Dato: 16.03.2017
Vår ref.: 2017/198-6
Saksbehandlar: jannor
Dykkar ref.: «REF»

Søknad om løyve til 7 småkraftverk i Voss kommune. Melding om vedtak.

Søknad om løyve til 7 småkraftverk i Voss kommune. Fråsegn.

Fig. 7 Osp med fossefyllav, raudlista og sterkt trua. Avbøtande tiltak: Tersklar og kunstig sprutsone.

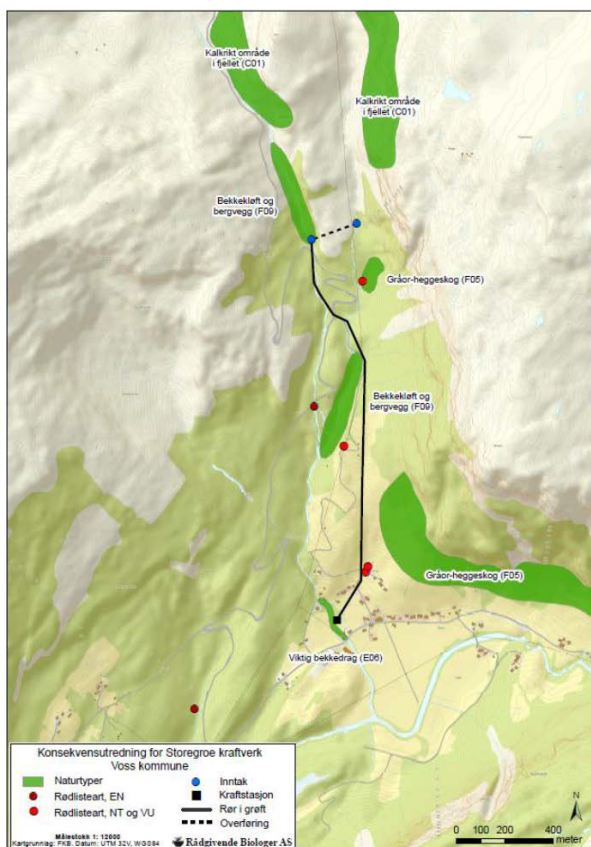
Fossefiltlav er «sterkt trua» og fell inn under denne retningslina. Under tvil meiner likevel fylkesrådmannen at det avbøtande tiltaket som er planlagt for å sikra eit fuktig miljø, dvs. tersklar og kunstig sprutsone ved ospa, er tilstrekkeleg til å rå til konsesjon.

Fig. 20 Oversikt over naturtypar. Bekkekløft (grøn) og foss-eng (blå). Den svarte lina med kraftverk nedst er feil teikna inn og skal ikkje vera med på kartutsnittet.
Fisk

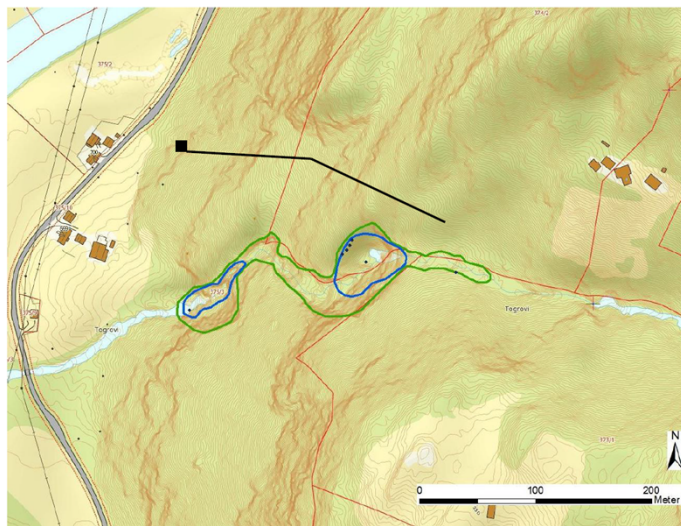
På grunn av relativt stor uvisse knytt til omfang og konsekvens for naturtypene bekkekløft og fosse-eng og raudlista artar knytt til desse naturtypene, er det fylkesrådmannen si vurdering at kunnskapsgrunnlaget ikkje er tilfredsstillande og såleis i strid med småkraftplanen sitt krav om at «i område der utbygging kan føra med seg skade på arts- og naturtypar av stor verdi eller område med potensial for slik, skal dette kartleggjast» (R11.5). Et slikt krav er òg i samsvar med kunnskapskravet i naturmangfaldlova (§ 8). Før eventuelt konsesjon vert gjeve, vil fylkesrådmannen difor stilla krav om ei grundigare kartlegging av naturtypene bekkekløft og fosse-eng både i tiltaks- og influensområdet. For influensområdet gjeld det også dei tilstøytande 200 m i Teinegrovi.

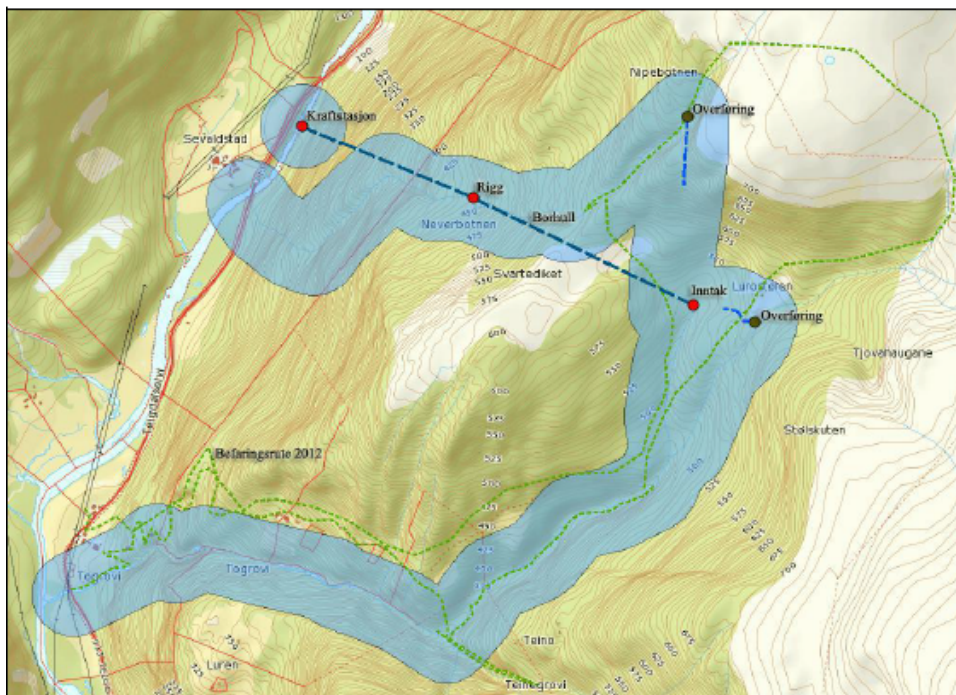
Fig. 21 Kartet syner influensområdet slik tiltakshavar avgrensar det. Fylkesrådmannen er kritisk til at influensområdet i Husagrovi frå «Overføring» og ned til Sevaldstad ikkje er konsekvensvurdert for manglande minstevassføring. Det er heller ikkje Lambagrovi frå «Inntak» og ned til Togrovi. Den øvre delen av influensområdet er beiteområde for villrein av «stor verdi» som ikkje er konsekvensvurdert. Det same gjeld influensområdet i Teigdalselvi og potensielle konflikter med lakseførande strekning av «stor verdi» inkl. sjøaure, «svært viktig» regionalt friluftsområde for fritidsfiske og registrering av vinterele og leveområde for andefuglar rett nedanfor utlaupet til Togrovi i Teiglandselvi. Fylkesrådmannen rår difor frå utbygging av Togrovi kraftverk.

Fig. 29 Dagens anlegg (til høgre) skal rustast opp som vist på kartet til venstre. I verna vassdrag kan konsesjon for kraftverk opp til 1 MW og opprusting av eksisterande anlegg vurderast om tiltaket ikkje

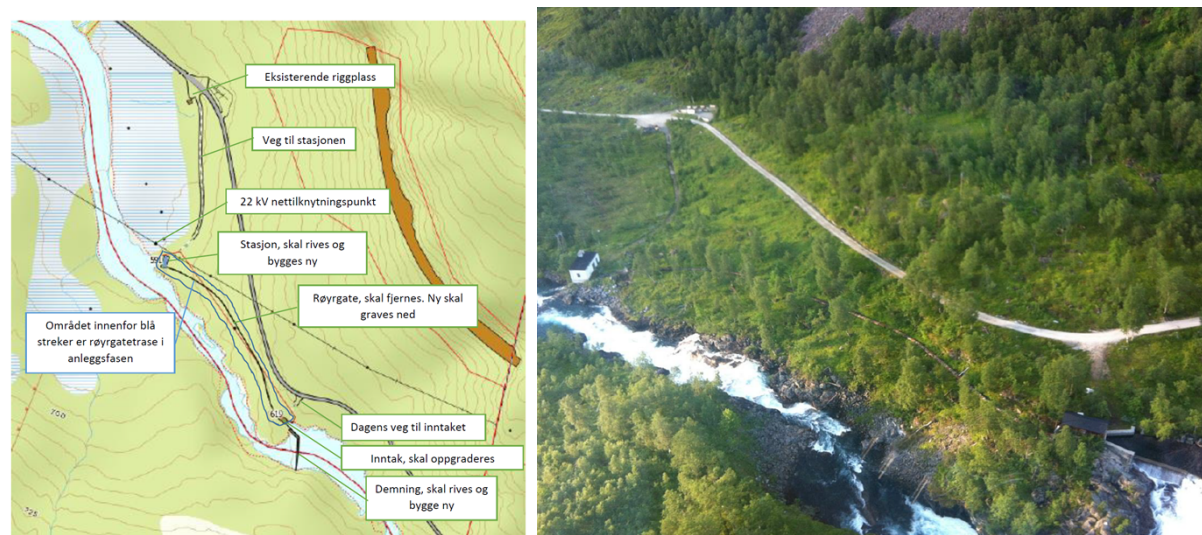
svekker verneverdiane i området (Fylkesdelplan for små vasskraftverk i Hordaland). Fylkesrådmannen vurderer opprustinga i Kleivelvi å vera innanfor retningslinene i fylkesdelplanen.
